Supervision Report

평택 폐수종말처리시설 #관리동 - 1, 2

02 평택 하수종말처리장 - 관리동 1, 2

BIM 간섭체크

08-201-0600

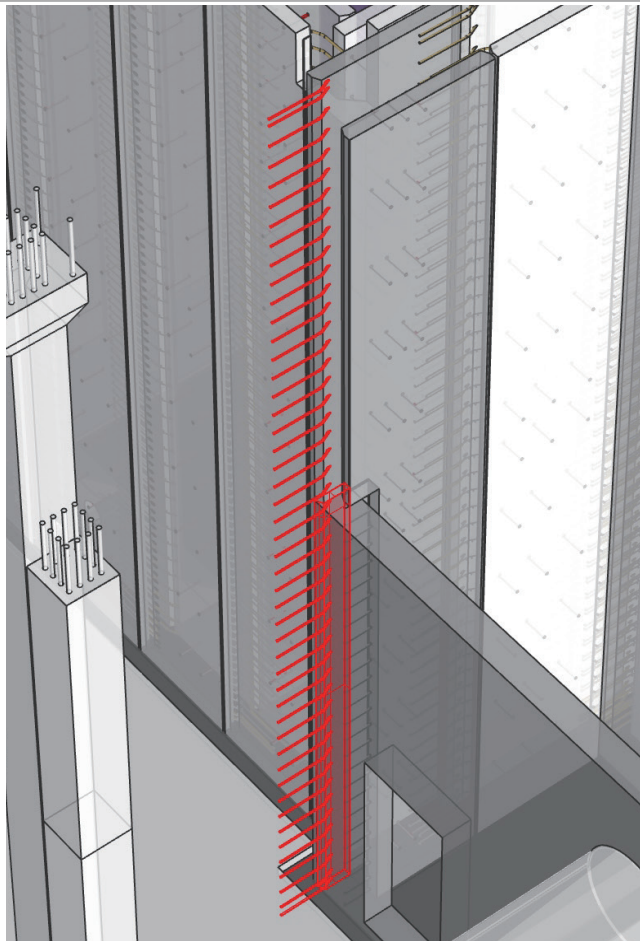
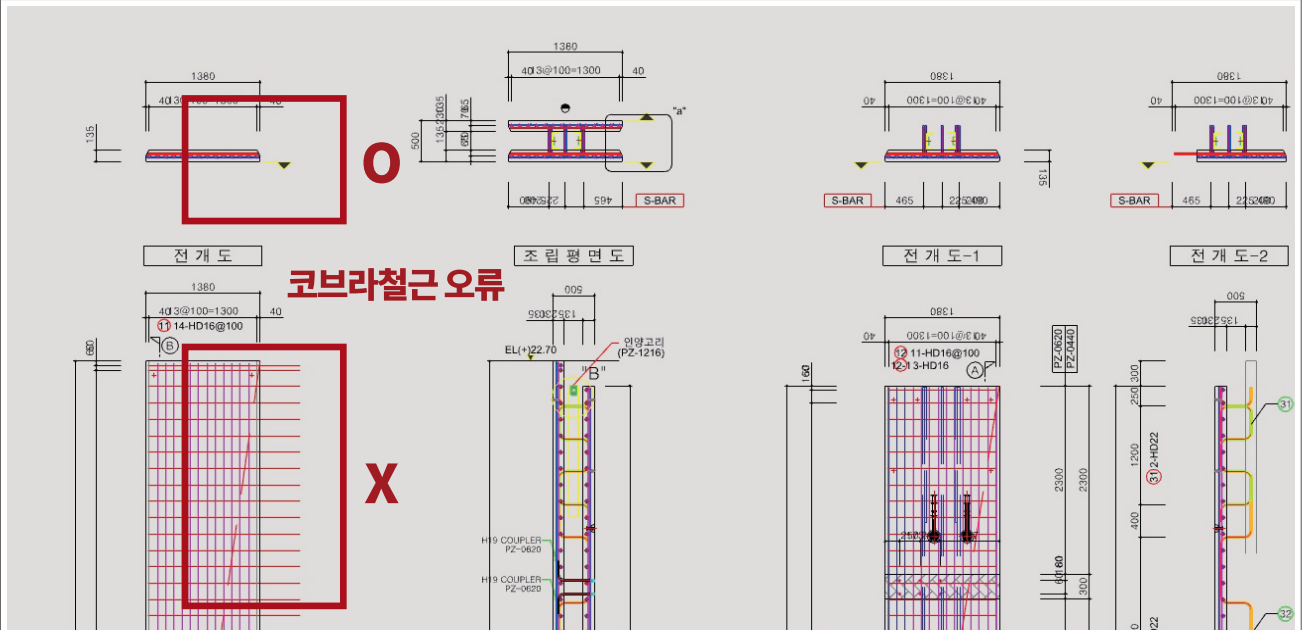
현장타설(RC)구간의 벽체와의 접합을 위해
PC벽체의 형태가 수정되어야함

제작상세도면 및 배치도에서 내판의 형태를 수정

08-201-1301

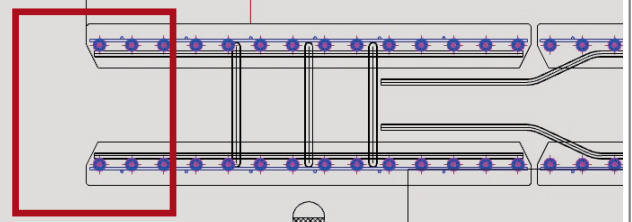
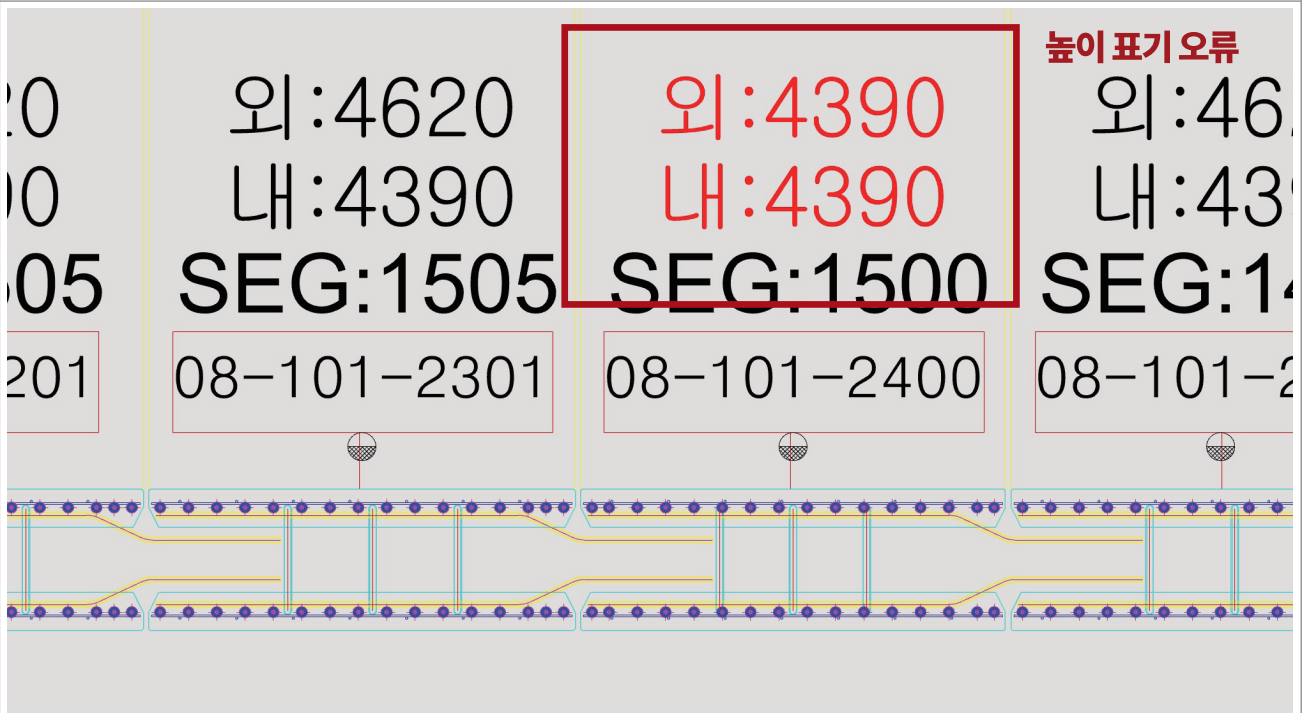
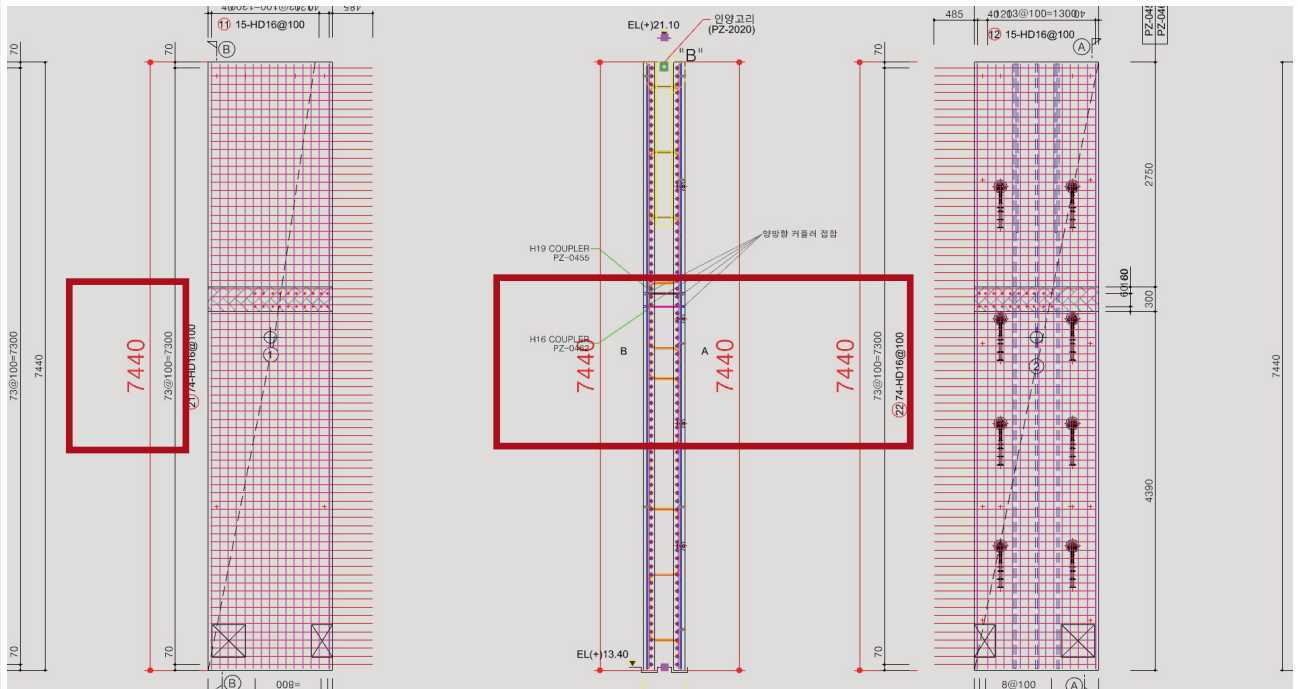
제작상세도면의 외측 정면도에서 수평근이 들어가야하는데 코브라철근으로 표현되어있음

배치도대로 코브라철근을 수평근처리

08-101-2400, 08-101-2401

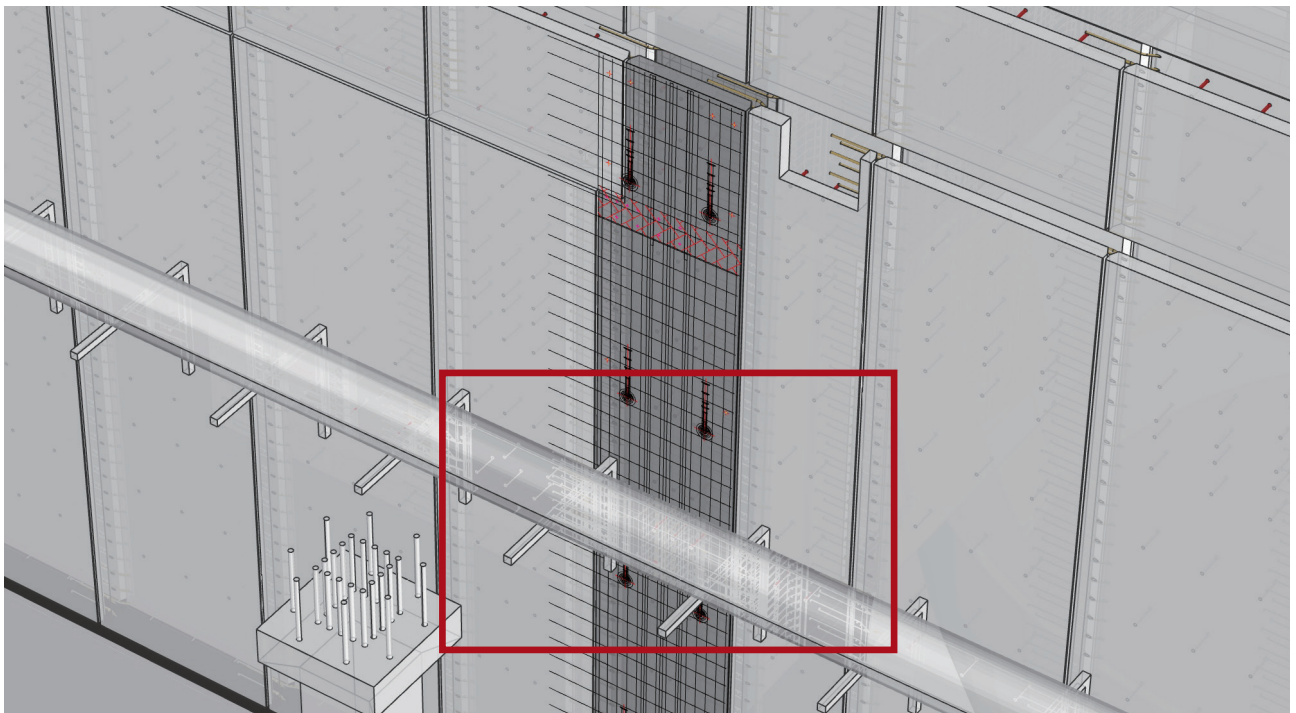
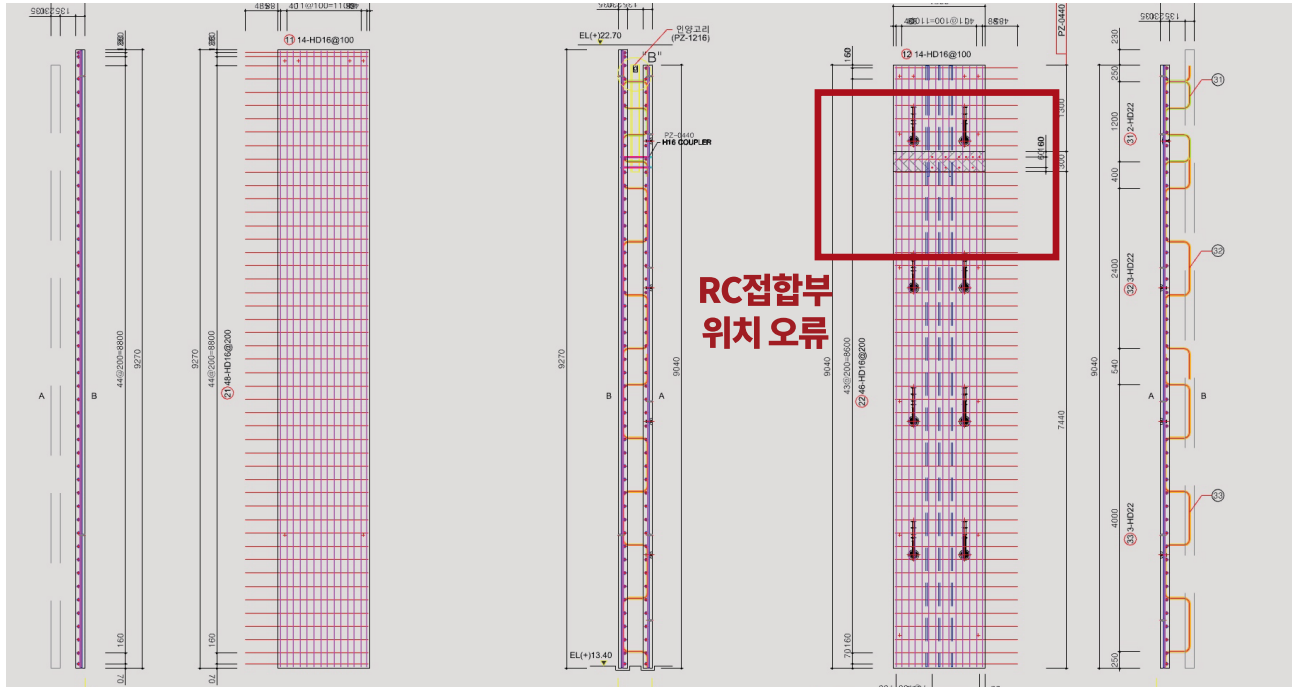
내외측의 벽체높이 표현이 잘못됨
배치상의 높이는 4390 4390

제작상세도면대로 진행
제작상세도면의 높이 7740 7740

08-101-1500

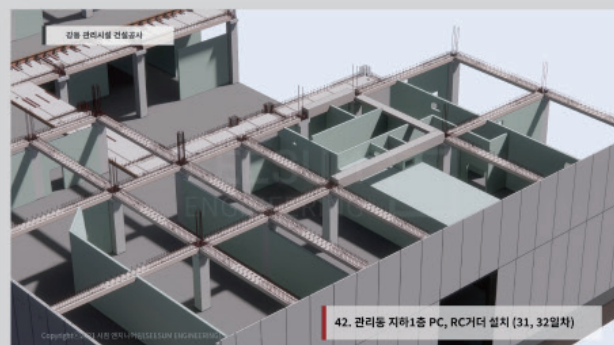
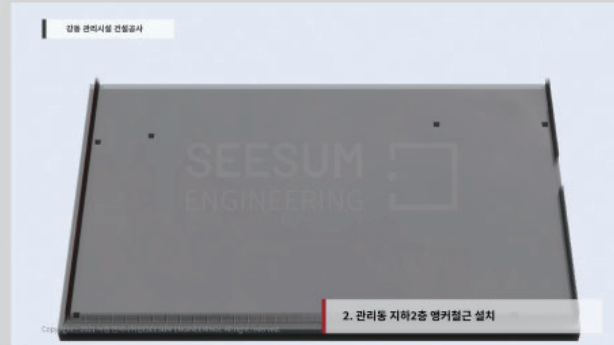
08-101-1501 RC접합부 위치 표시오류

단면도에 맞게 RC접합부 위치 수정
